Parecer da Comissão de Avaliação

Avaliação de Impacte Ambiental Modificação da RNT em Sines – Subestação de Santo André e Respetivas Ligações a 400 kV

AIA 3854

Janeiro 2026

Figura 1. Localização do apoio 250 e do domínio público rodoviário. Fonte: SIG IP

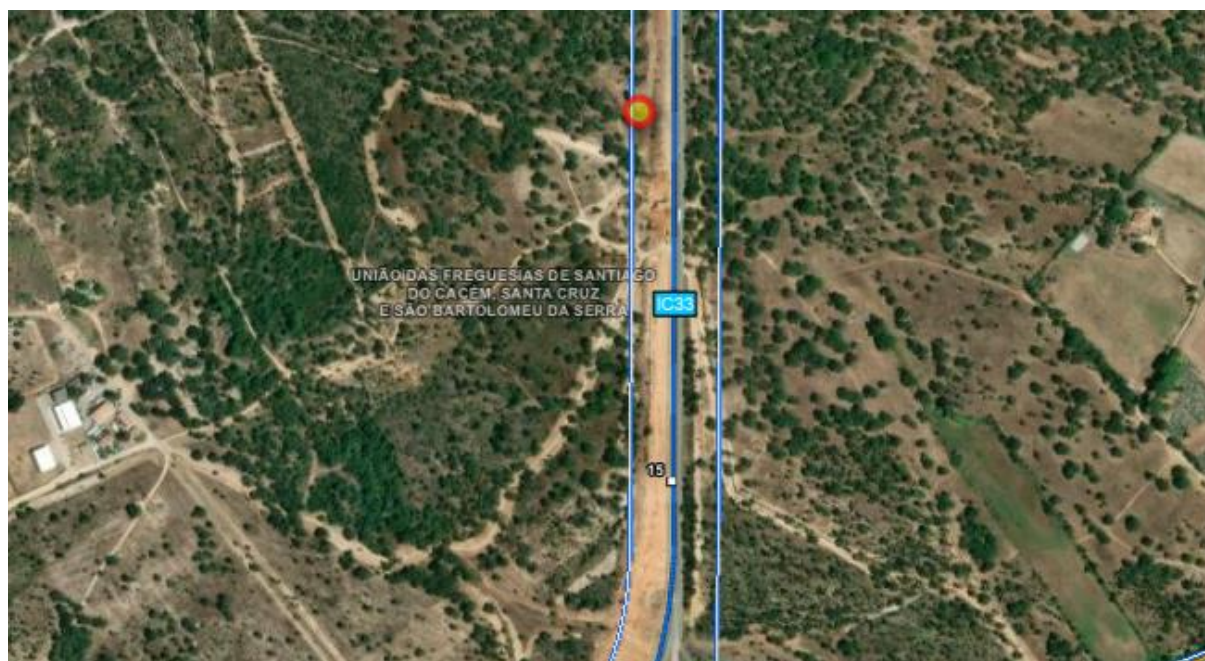
sua localização para fora do domínio público rodoviário, garantindo, igualmente, o cumprimento do respeito pela zona *non aedificandi* do IC33.

Não foi disponibilizada informação que nos permita verificar a totalidade das interferências, nomeadamente eventuais acessibilidades à rede rodoviária nacional, a localização das caixas de visita, abertura de valas, bem como modelações de terrenos em zonas *non aedificandi* e zonas de respeito das infraestruturas ferroviárias e rodoviárias sob jurisdição da IP.

Fig. 3: Oferta turística na envolvente do projeto (buffer de 2,5 Km)

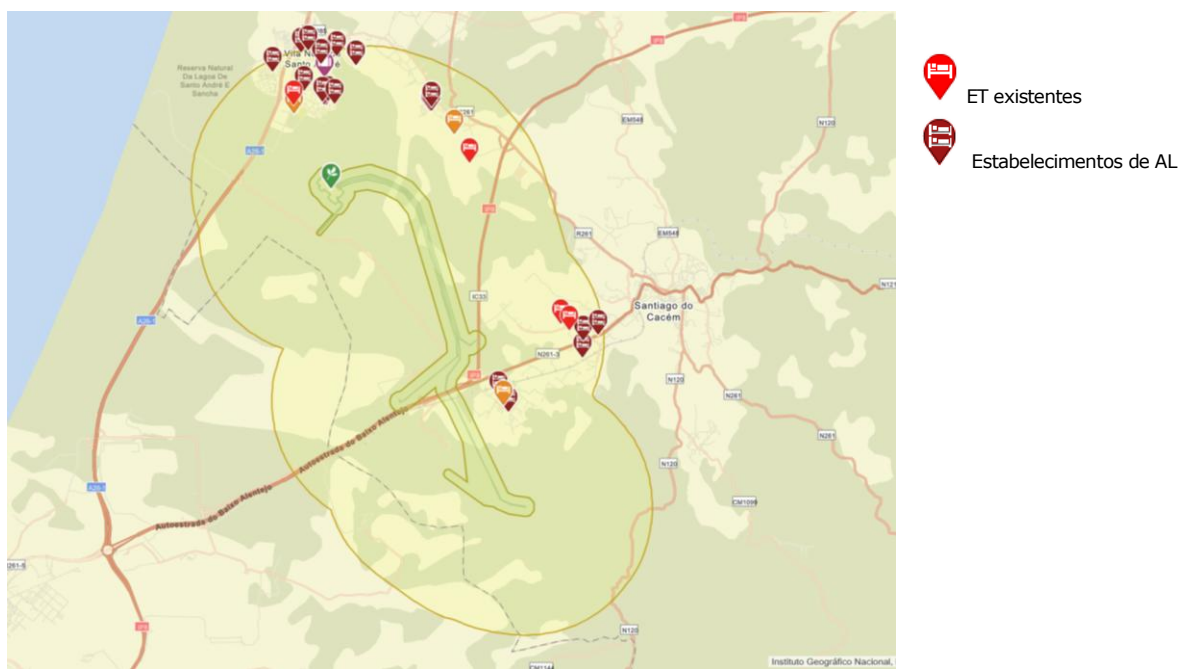
- e) Na avaliação de impactos sobre o descritor Paisagem, na fase de exploração, deveriam ter sido considerados como focos de observadores, no âmbito da análise das visibilidades, para além das povoações, montes/habitações isoladas (alguns dos quais alojamento turístico) e o *Badoca Safari Park*, outros pontos de interesse turístico, tais como percursos pedestres/cicláveis, miradouros e património classificado ou inventariado.
